**Beteiligung der Träger öffentlicher Belange: Seesen, B-Plan SE 79 „Kirschenallee Süd“**

**Stellungnahme zum öffentlichen Belang: Kampfmittelbeseitigung****Betreff: Seesen, B-Plan SE 79 „Kirschenallee Süd“**

1 Kartenunterlage(n)

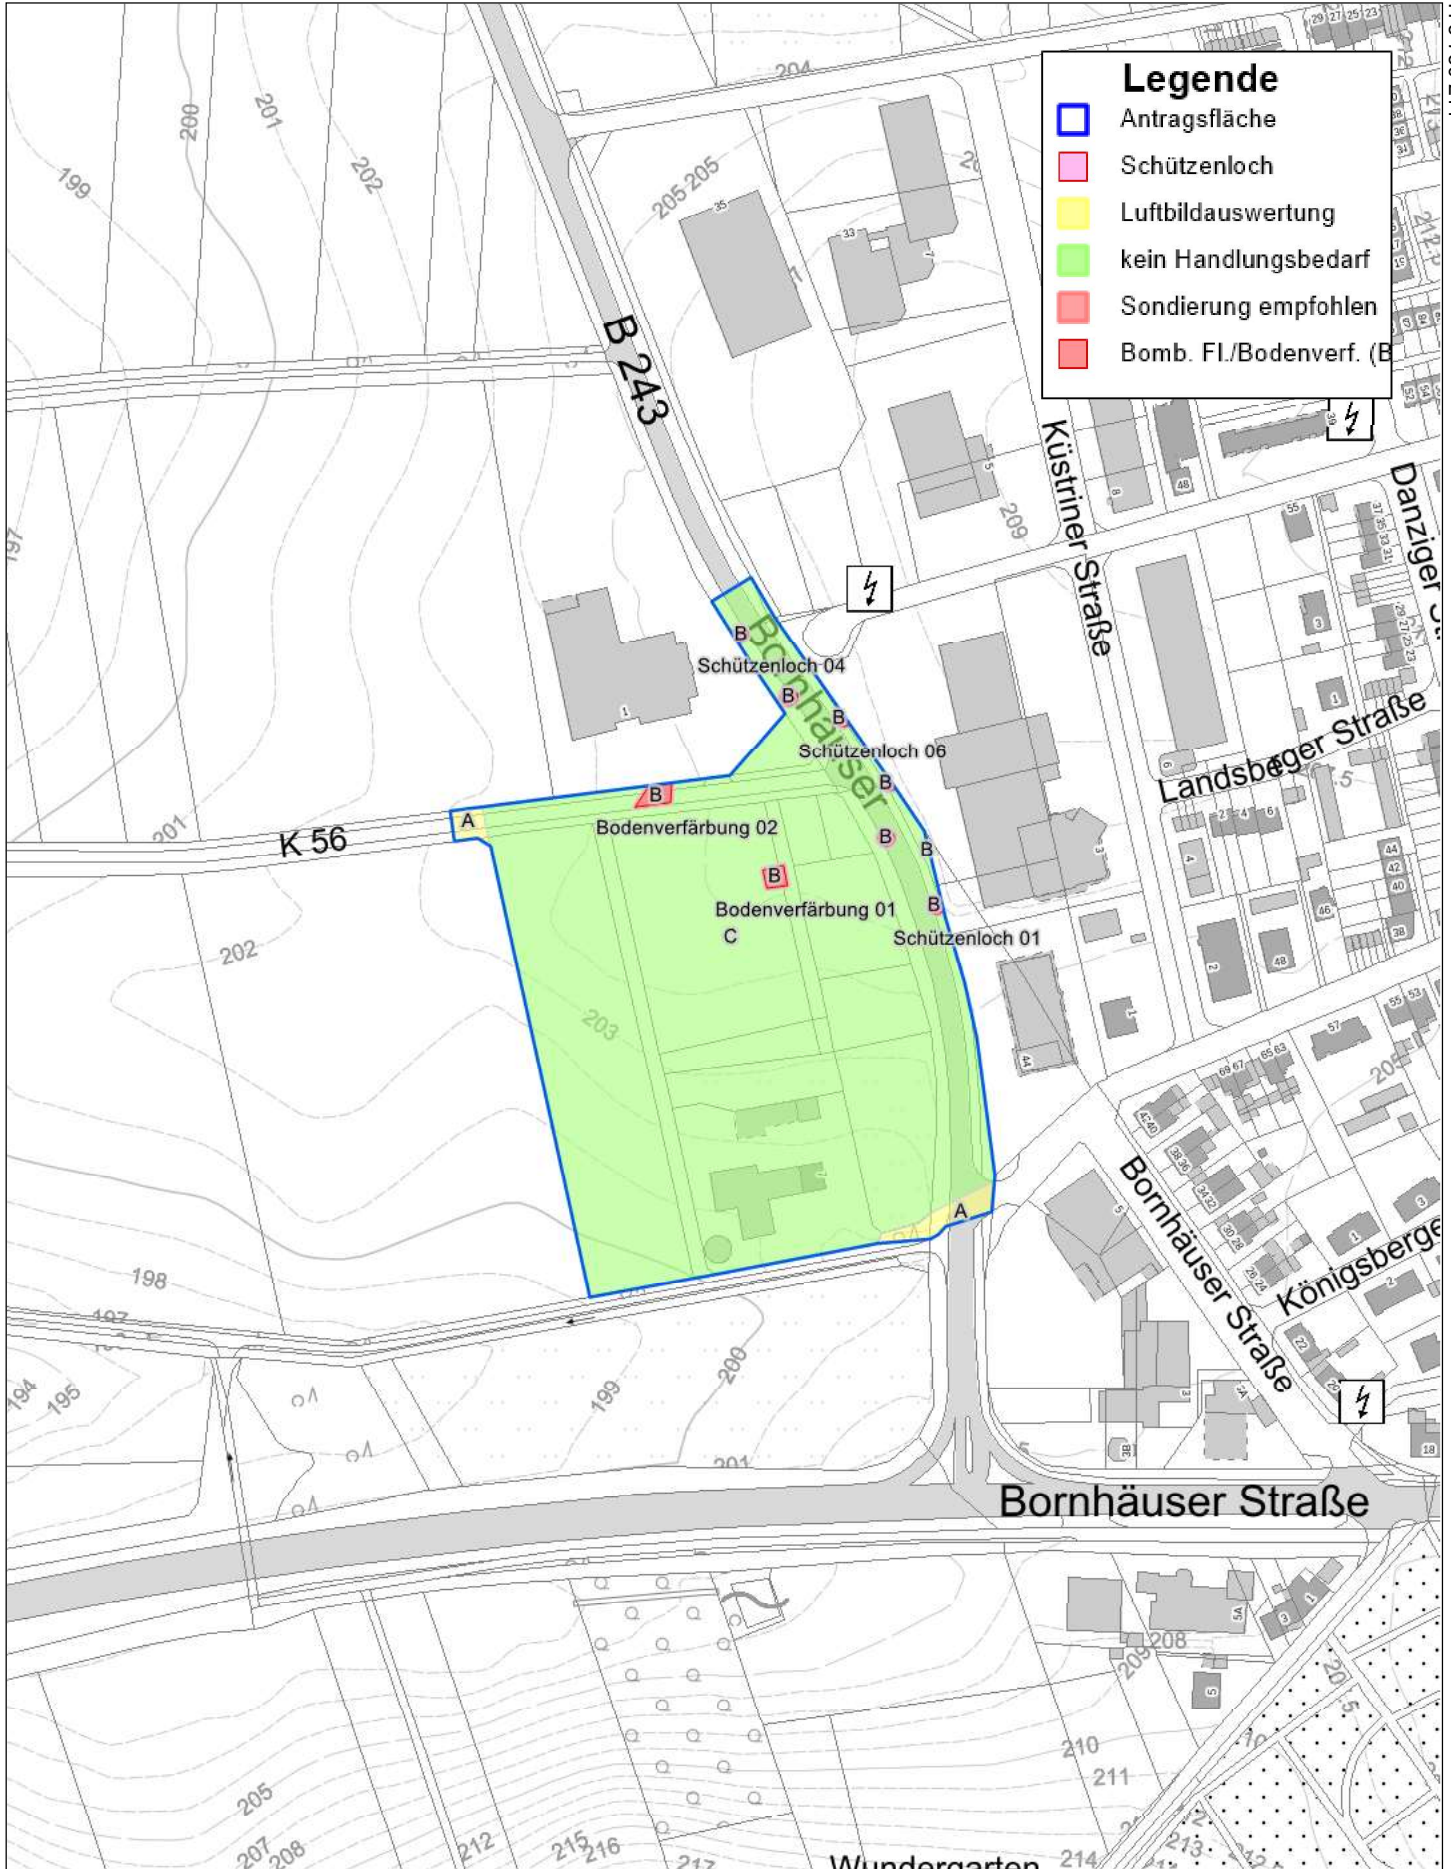
Für die Planfläche liegen dem Kampfmittelbeseitigungsdienst Niedersachsen die folgenden Erkenntnisse vor (siehe beigegefügte Kartenunterlage) :

Empfehlung: Luftbilddauswertung**Fläche A**

*Luftbilder:* Die derzeit vorliegenden Luftbilder wurden nicht vollständig ausgewertet.  
*Luftbilddauswertung:* Es wurde keine Luftbilddauswertung durchgeführt.  
*Sondierung:* Es wurde keine Sondierung durchgeführt.  
*Räumung:* Die Fläche wurde nicht geräumt.  
*Belastung:* Es besteht der allgemeine Verdacht auf Kampfmittel.

Empfehlung: Sondierung**Fläche B**

*Luftbilder:* Die derzeit vorliegenden Luftbilder wurden vollständig ausgewertet.  
*Luftbilddauswertung:* Nach durchgeführter Luftbilddauswertung wird eine Kampfmittelbelastung vermutet.  
*Sondierung:* Es wurde keine Sondierung durchgeführt.  
*Räumung:* Die Fläche wurde nicht geräumt.  
*Belastung:* Es besteht ein begründeter Verdacht auf Kampfmittel.

Empfehlung: Kein Handlungsbedarf**Fläche C**

*Luftbilder:* Die derzeit vorliegenden Luftbilder wurden vollständig ausgewertet.  
*Luftbilddauswertung:* Nach durchgeführter Luftbilddauswertung wird keine Kampfmittelbelastung vermutet.  
*Sondierung:* Es wurde keine Sondierung durchgeführt.

**Räumung:** Die Fläche wurde nicht geräumt.  
**Belastung:** Ein Kampfmittelverdacht hat sich nicht bestätigt.
